Mitteilung an Bezirksvertretung Heepen zur Sitzung am 02.06.2022

Das Amt für Verkehr teilt zum Antrag „Verkehrssicherheit Heeperholz“ mit der Drucksachennummer 3122/2020-2025 mit:

Abbildung 1 - Heeperholz mit eingezeichnetem Schulweg

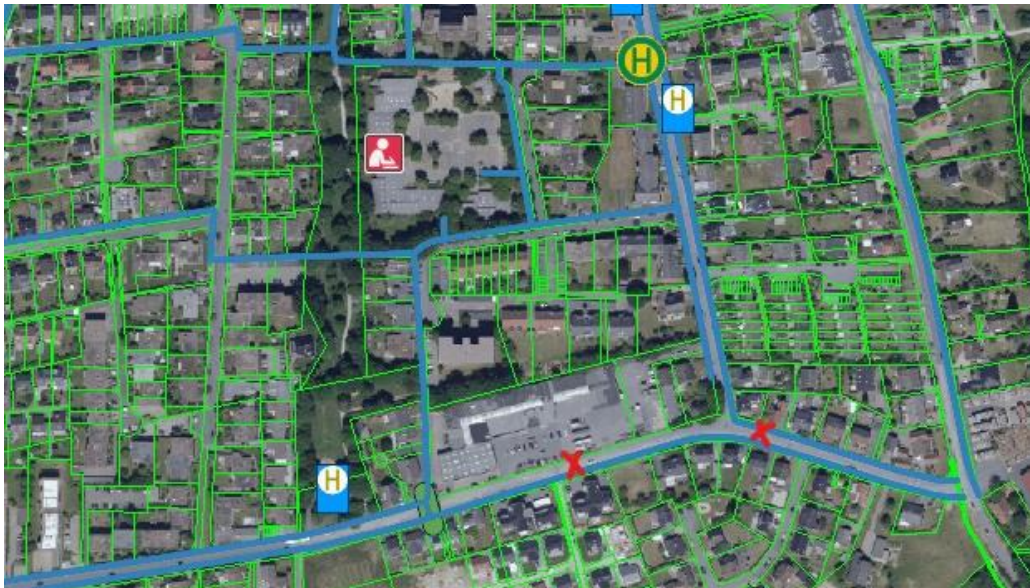
Der erste mögliche Querungshilfe (Mittelinsel oder FGÜ) könnte rechts neben der Emdener Straße gebaut werden. Bei dieser Option würden die Fußgänger den Zugang zum Supermarkt besser erreichen. Der mögliche Nutzerkreis, der von dieser zusätzlichen Querungsstelle profitiert, wird als gering eingeschätzt. Andere Standorte für Querungsstellen nahe der Emdener Straße erscheinen nicht sinnvoll, da sie den Bewohner*innen kaum Mehrwert bieten bzw. da es u. a. aufgrund von Hauszufahrten nicht möglich ist, diese anzulegen.

Eine zweite Option wäre eine Mittelinsel rechts von der Einmündung Vahlkamp. Bei dieser würde man den Schulweg der Schulkinder aus Richtung Hillegosser Straße unwesentlich verkürzen. Die Einrichtung eines FGÜs an dieser Stelle wird nicht empfohlen, da die Sichtbeziehung aufgrund der Kurve nicht als gut eingestuft wird.

In diesem Zusammenhang wird darauf hingewiesen, dass durch das Anlegen von Querungshilfen Parkplätze entfallen und die Schutzstreifen in diesen Bereichen unterbrochen werden müssten. Zudem wäre bei einem Fußgängerüberweg (in Fahrtrichtung Potsdamer Straße) eine weitere Beleuchtungsanlage notwendig.

1. Eine Zählung hat bereits stattgefunden.
2. Die vorhandene Mittelinsel ist ausreichend sicher.
3. Soweit die BV Heepen sich eine der unter 3. genannten Querungsstellen vorstellen kann, würde das Amt für Verkehr eine erneute Zählung des Fußgängeraufkommens veranlassen. Es wird jedoch kein hoher Querungsverkehr erwartet. Der BV Heepen würde das Ergebnis nach Auswertung der Daten mitgeteilt.
4. Das Amt für Verkehr hält zur Verhinderung des Vorbeifahrens am Bus eine straßenverkehrsrechtliche Maßnahme (Zeichen 295) sowie die zeitlich begrenzte Pflicht zum Einschalten des Warnblinklichts für möglich, jedoch nicht für zwingend erforderlich.
5. Tempo 30 wird nicht für erforderlich gehalten.
